Avis du Collectif Pôle gare Saint Rémy sur le projet de création de voies de garage (phase 2)

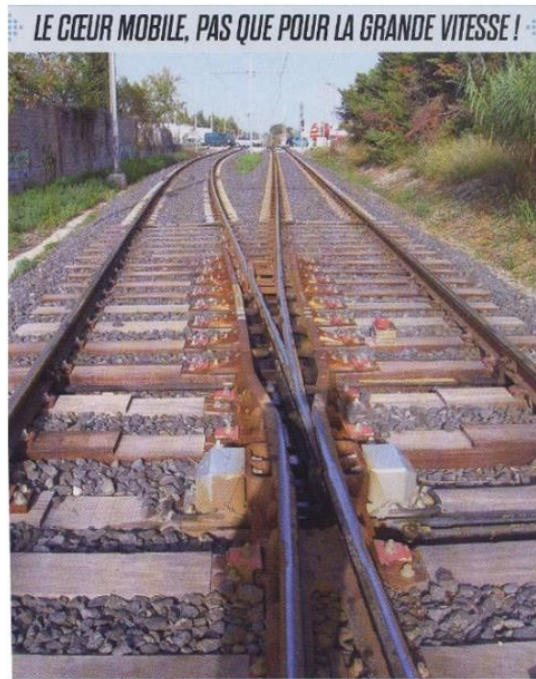
- La justification pour la création des 4 voies paires (6, 8, 10, 4T) de garage à Saint-Rémy est discutable.
 - Dans son dossier, la RATP affirme un besoin de nouvelles voies de garage au terminus de Saint-Rémy, loin de la maintenance et des points critiques pour réinjecter des trains en cas de dysfonctionnement, créant ainsi plus de voies à ce terminus qu'aux autres comme celui de Roissy.
 - Pour justifier ce besoin elle présente un décompte de voies de garage 'flou' comme le montrent les analyses (Cf. avis déposé par Mr Robin et le rapport du cabinet d'études Rail-Concept)
 - En particulier le tableau de la RATP repris par l'AE dans son avis page 6/21, démontre son besoin en ne comptant plus des voies de garage existantes ou futures plus proches de ces points de maintenance et de flexibilité (Croix de Berny, Bourg-la-Reine, nouveau tiroir de retournement d'Orsay).

- Propriétaire de terrains pour améliorer ses infrastructures, la RATP choisit la solution de facilité de ses terrains sans valeur immobilière à Saint-Rémy. Les alternatives sur d'autres sites comme Massy sont éludées.
- Or **les trains supplémentaires circuleront à vide** jusqu'à Orsay (début de service commercial) ou Massy (maintenance ou lavage). Car, y compris aux heures de pointe, la fréquentation entre Saint-Rémy-lès-Chevreuse et Orsay ne justifie pas de
